Strukturplan RAW Areal – Dialogverfahren

Verhandlungsstand: 18.12.2018

Baufeldkritik

Aktualisierung 22.01.2019
Initiative RAW Kulturensemble
www.raw-kulturensemble.de

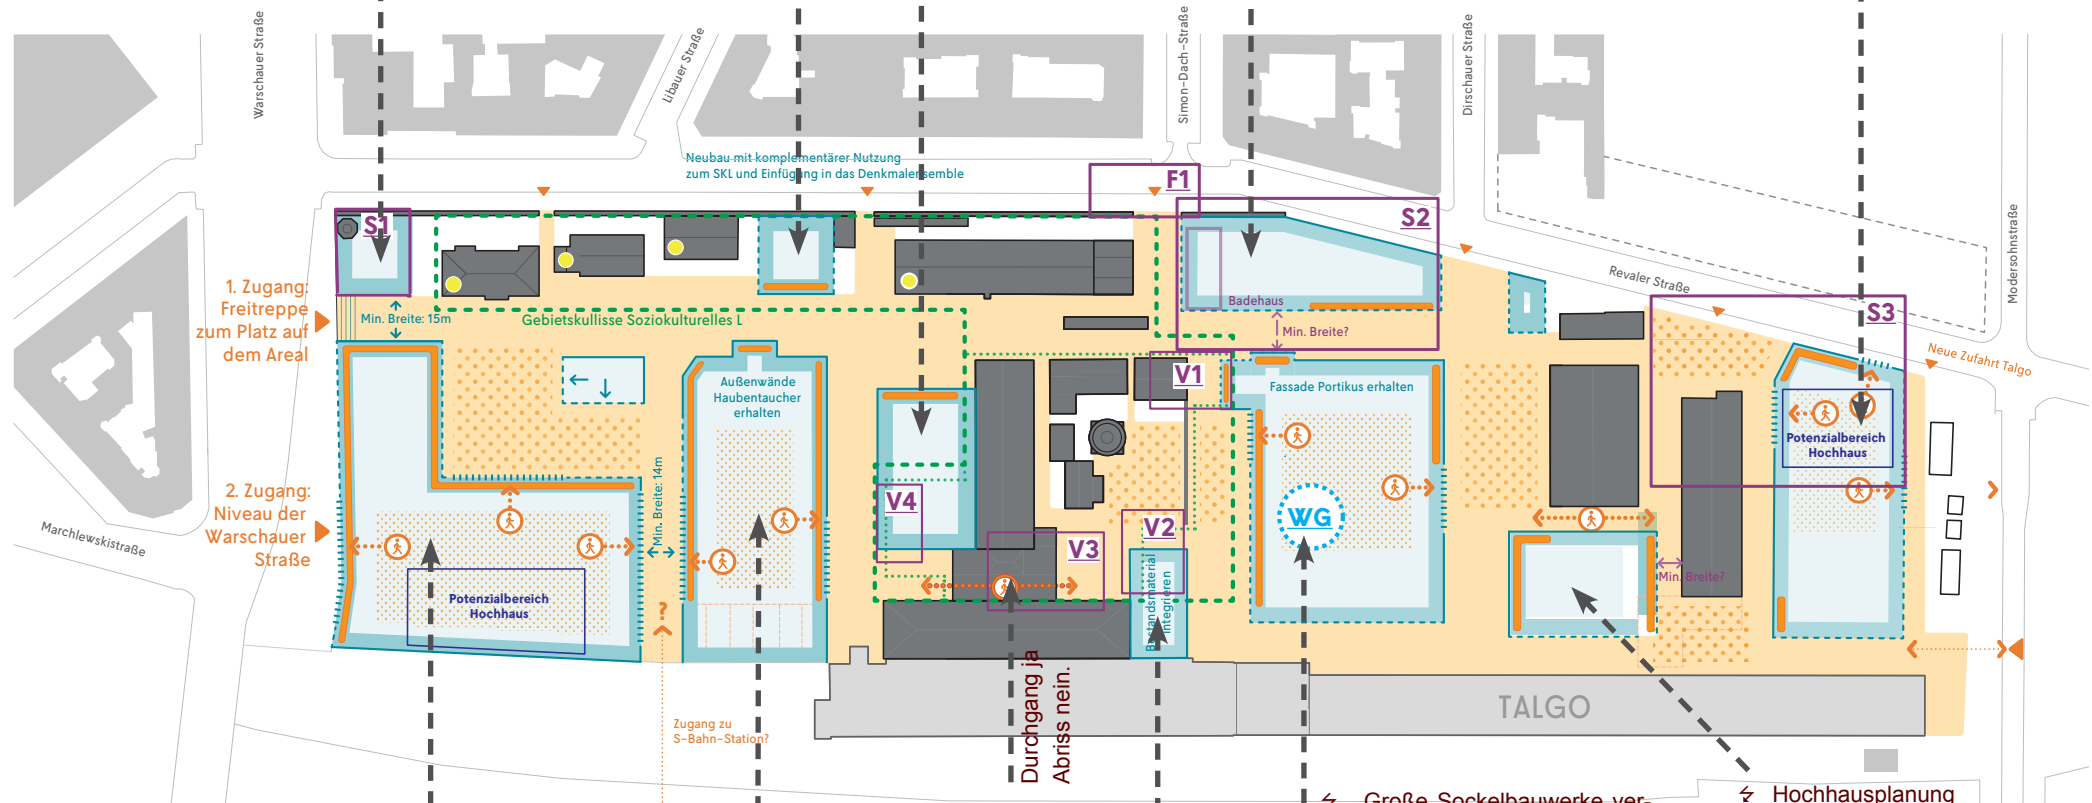
↪ Eine Bebauung zwischen Oktagon und BWH wird als störend für das Denkmalensemble empfunden.
→ Offener Eingang zum RAW!

↪ Eine Bebauung wird als störend für das Denkmalensemble empfunden.
→ Behutsame und experimentelle Raumentwicklung durch die Nutzer*innen!

↪ Sämtliche Hallen (23-25) zwischen Haubentaucher und Skaterhalle sollen abgerissen werden, wobei eigentlich nur die Getränkehalle (21) zu Disposition erscheint.
→ Neubaufäche auf die heutige Getränkehalle beschränken!

↪ Der Bestand wird abgerissen, große Baublocks sind geplant. Eine wichtige Freifläche (heute z.B. Flohmarkt) soll bebaut werden. Das Ensemble nimmt großen Schaden.
→ Statt Abriss und Neubau: Bestandsentwicklung!

↪ Der Baublock stellt sich quer in das längs orientierte Ensemble. Städtebaulich ist aber die Durchgängigkeit der Promenade bis zur Modersohnstraße gewünscht.
→ Neubauten sollen sich an die Baufluchten des Bestandes halten. Kein Hochhaus!

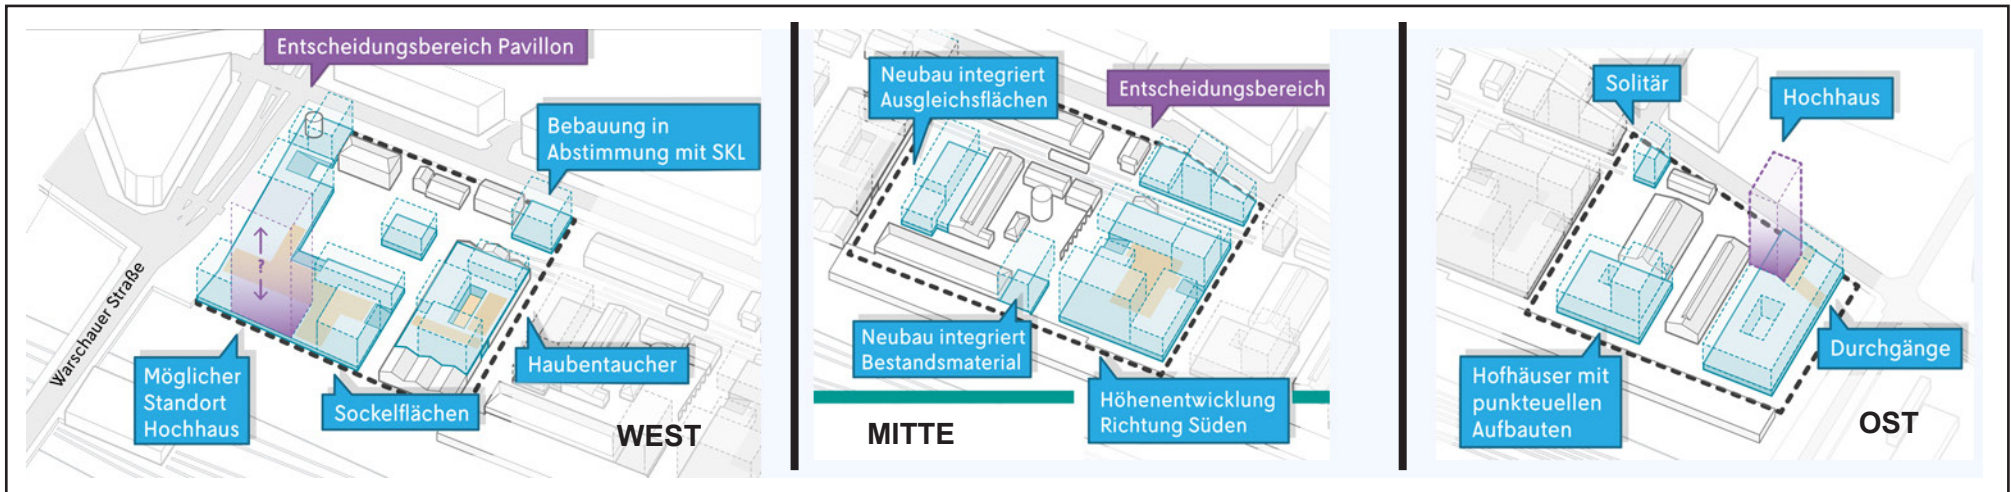
↪ Dem Sockelneubau fallen die Projekte Sucide Circus, Urban Spree und Astra sowie der gesamte Baumbestand zum Opfer. Das kann nicht die optimale Lösung sein. Der Bestand soll den Hauptmaßstab bilden. Hochhäuser passen nicht in das schützenswerte Ensemble.

↪ Den Haubentaucher vollständig zu bebauen bedeutet, das Gemäuer abzureißen. Nur die Kubatur zu erhalten ist zu wenig.
→ Teilbebauung mit Bestandserhalt!

↪ Der Abriss der Halle 18 am Biergarten zugunsten eines Anbaus an die Radsatzdreherei schadet dem Ensemble und beeinträchtigt die Freiflächennutzung durch Verschattung.
→ Halle 18 wie lange geplant für Sportnutzung in stand setzen!

↪ Große Sockelbauwerke verdrängen den öffentlichen Freiraum, der auf dem RAW gefordert ist. Die Fläche C1 war immer für eine größere Grün- und Sportfläche vorgesehen.
→ Die Ergänzung des RAW-Ensembles durch kleinteilige durch Einzelbauwerke da, wo Platz ist. Hier: Platzbildende Gebäudeanordnung!

↪ Hochhausplanung
→ Kein Hochhaus!
